Rettelse i

TIB-S LT

pr. 21.02.2024

40. (Helsingør) - Gilleleje.

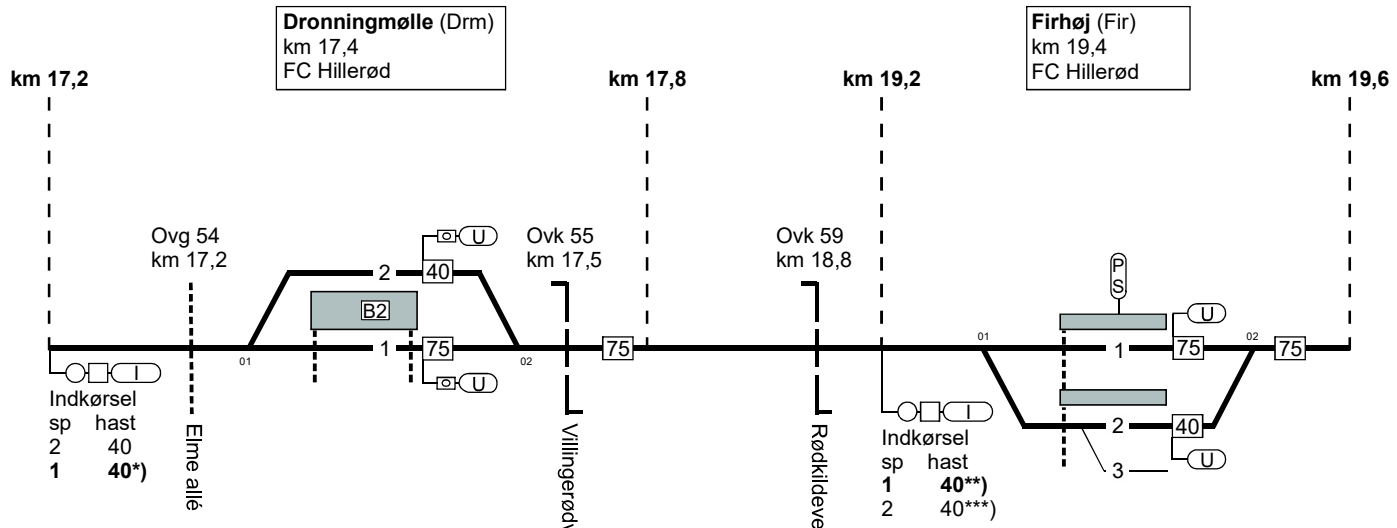
*) Ved tændt krydsningsviser 25 km/t og ved signal kør igennem 75 km/t.

**) Ved signal kør igennem 75 km/t.
***) Ved tændt krydsningsviser 25 km/t

40. Gilleleje - (Helsingør)

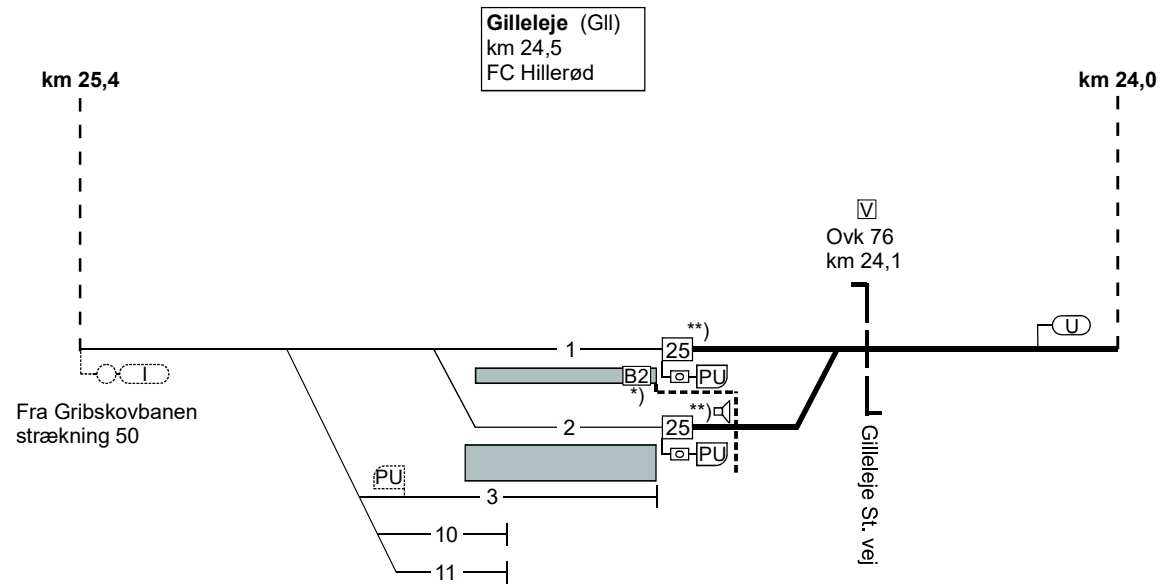
*)Der er opstillet B2 for både ovk 76 samt 75+74

**) Standsignal hastighedsnedsættelse følger (SR.16.2.1) er opstillet i en afstand af 400 meter.
